Supplemento per supporto radio Blackjack 24 RTR

18 Novembre 2014

Prodotto: PRB Blackjack 24™ (PRB08007)

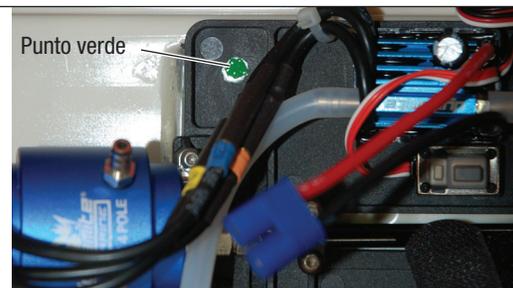
Problema: Alcuni motoscafi potrebbero avere il supporto radio allentato.

Cosa fare: I supporti radio controllati sono marcati con un bollino verde, come si vede in questa foto, e sono a posto. Se non c'è il segno del controllo, verificare che il supporto radio sia fissato bene allo scafo. Per qualsiasi domanda contattare il servizio assistenza Horizon Hobby.

Punto verde

✓ Corretto

Non è necessario intervenire

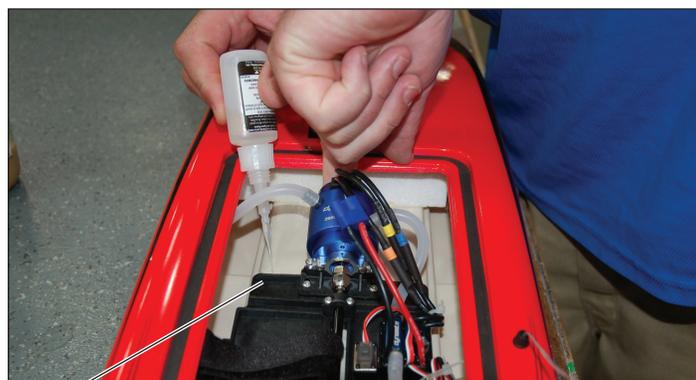
Verificare il supporto radio:

1. Tirando le fascette della batteria, si potrebbe staccare il supporto radio dallo scafo.
2. Se il supporto radio si staccasse, mettere della colla CA tra il supporto e lo scafo, come si vede in queste foto.

IMPORTANTE : il motore è collegato all'albero che sostiene il supporto nello scafo. Sollevare con attenzione il supporto mentre si mette la colla.

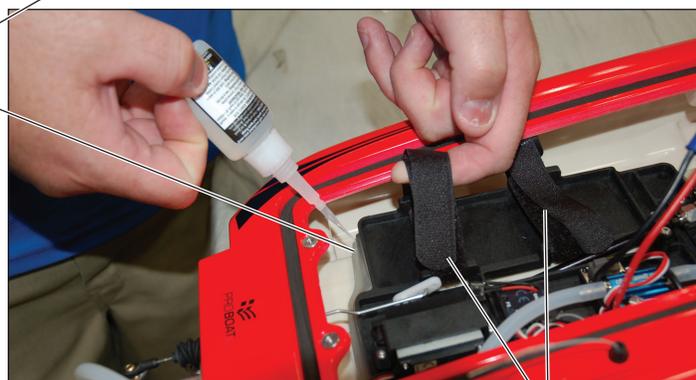
Sollevare con attenzione il supporto radio e mettere della colla CA tra il supporto e lo scafo.

Fascette batteria
